PLIEGO ACLARATORIO N° 1

Licitación Pública 02/22

OBRA: "Sistema de desagües cloacales, Nexo de agua potable, Conexión domiciliar de agua, cloaca y electricidad, intralote de agua y electricidad, Cordón cuneta, badenes, enripiado y pozo de abastecimiento de agua en BARRIO NUEVA ESPERANZA II – MUNICIPALIDAD DE GRAL. GÜEMES – PROVINCIA DE SALTA"

Anteproyecto de implantación:

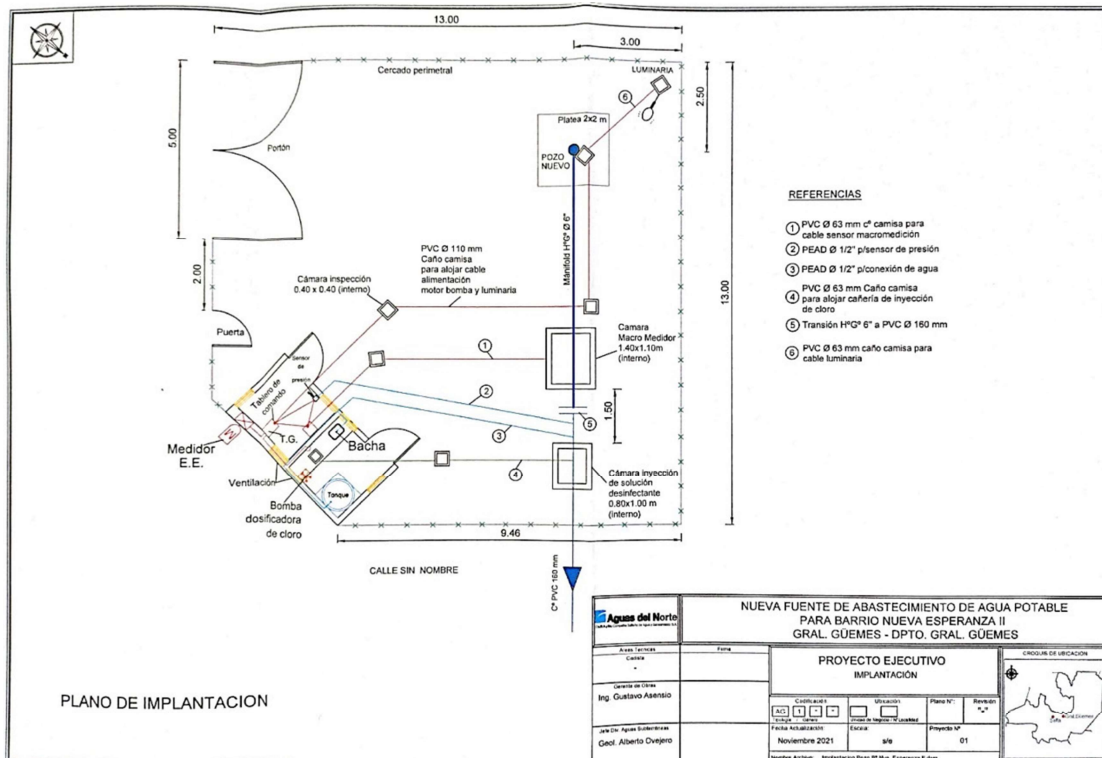
Pregunta: ¿POZO DE AGUA ESTARÍA DENTRO DE LA CASILLA DE CLORACIÓN?

Respuesta: el pozo de agua se encuentra fuera de la casilla de comando y cloración.
